**Forum mondial de l'harmonisation des Règlements
concernant les véhicules**

Groupe de travail de l'éclairage et de la signalisation lumineuse

Règlements ONU concernant les dispositifs :**Règlement ONU n° 148 (Dispositifs de signalisation lumineuse)****Proposition de complément à la série 01 d'amendements
au Règlement ONU n° 148 et aux séries 06, 07, 08 et 09
d'amendements au Règlement ONU n° 48****Communication de l'expert du Groupe de travail « Bruxelles 1952 »***

Le texte ci-après, établi par l'expert du Groupe de travail « Bruxelles 1952 », vise à ajouter des dispositions relatives aux projections de marche arrière. Il est fondé sur le document informel GRE-90-16. Les modifications qu'il est proposé d'apporter au texte actuel des Règlements ONU susmentionnés figurent en caractères gras pour les ajouts et biffés pour les suppressions.

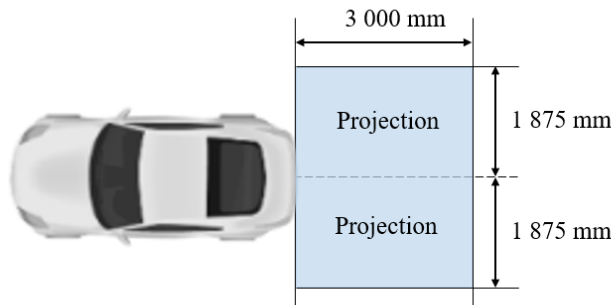
5.36.2.2 Le motif de chaque projection doit être constitué d'un élément de base ou de plusieurs éléments de base de même type projetés en ligne ;

5.36.2.3 Le nombre, la taille et la proportion des éléments de base du motif ainsi que l'espacement entre eux ne font l'objet d'aucune restriction, à condition que les prescriptions du paragraphe 6.27.5 soient respectées.

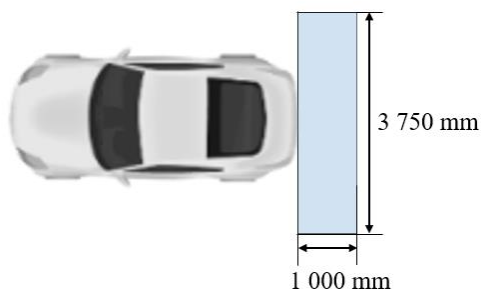
- « **6.27** **Projection de marche arrière**
- 6.27.1** **Présence**
Facultative.
- 6.27.2** **Nombre**
Une ou deux.
Les projecteurs de marche arrière doivent être homologués conformément à la série 01 ou à une série ultérieure d'amendements au Règlement ONU n° 148.
- 6.27.3** **Schéma de montage**
Tel que les dispositions des paragraphes 6.27.5, 6.27.6 et 6.27.9 soient respectées.
- 6.27.4** **Emplacement**
Tel que les dispositions des paragraphes 6.27.5, 6.27.6 et 6.27.9 soient respectées.
- 6.27.5** **Zone de projection**
- 6.27.5.1** **La distance latérale entre le bord extérieur de la zone de projection et le plan longitudinal du véhicule ne doit pas dépasser 1 875 mm.**
La distance longitudinale entre le bord de la zone de projection le plus éloigné du véhicule et l'extrémité arrière de la longueur hors tout du véhicule ne doit pas dépasser 3 000 mm (voir fig. ci-dessous).

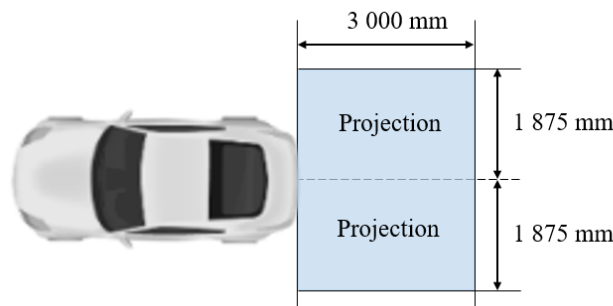
- 6.28.5.2** Le bord des motifs de la projection de marche arrière le plus proche du véhicule doit se situer à l'intérieur d'un rectangle d'une largeur de 1 000 mm et d'une longueur de 3 750 mm disposé symétriquement par rapport au plan longitudinal médian et adjacent à l'extrémité de la longueur hors tout du véhicule (voir fig. ci-dessous).

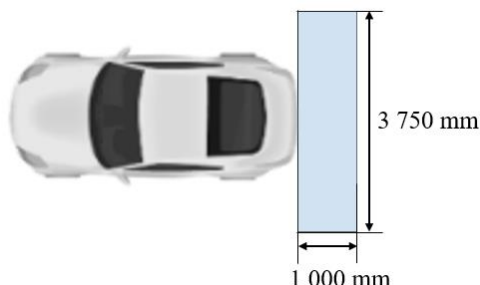
- « **6.28 Projection de marche arrière**
- 6.28.1 Présence**
- Facultative.**
- 6.28.2 Nombre**
- Une ou deux.**
- Les projecteurs de marche arrière doivent être homologués conformément à la série 01 ou à une série ultérieure d'amendements au Règlement ONU n° 148.**
- 6.28.3 Schéma de montage**
- Tel que les dispositions des paragraphes 6.28.5, 6.28.6 et 6.28.9 soient respectées.**
- 6.28.4 Emplacement**
- Tel que les dispositions des paragraphes 6.28.5, 6.28.6 et 6.28.9 soient respectées.**
- 6.28.5 Zone de projection**
- 6.28.5.1 La distance latérale entre le bord extérieur de la zone de projection et le plan longitudinal du véhicule ne doit pas dépasser 1 875 mm.**
- La distance longitudinale entre le bord de la zone de projection le plus éloigné du véhicule et l'extrémité arrière de la longueur hors tout du véhicule ne doit pas dépasser 3 000 mm (voir fig. ci-dessous).**
